改善箇所説明図

不具合の内容

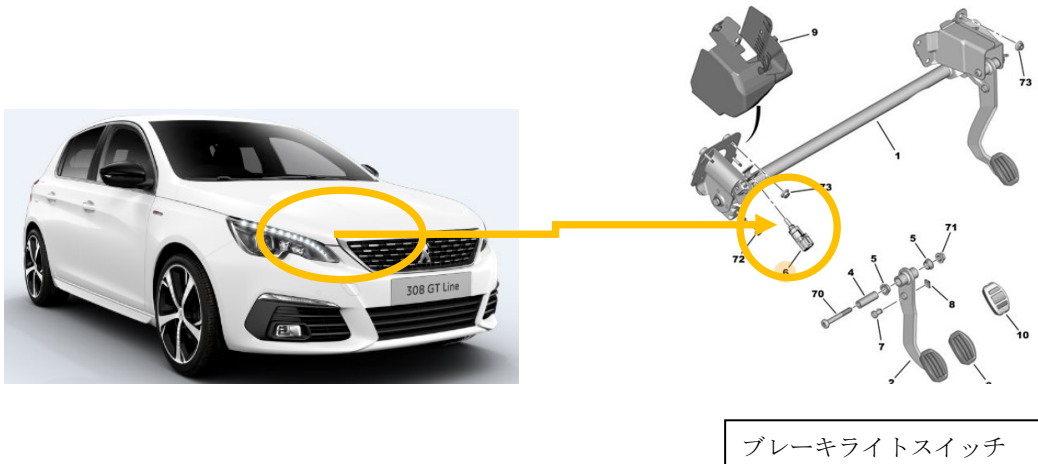
ブレーキライトスイッチにおいて、取付指示が不適切なため、当該スイッチが確実に固定されていないものがある。そのため、ブレーキ操作を繰り返すと当該スイッチがブラケットから外れ、制動灯が常時点灯した状態となるおそれがある。

全車両、ブレーキライトスイッチの取り付け状態を確認し、確実に固定されていない場合は適切に固定する。
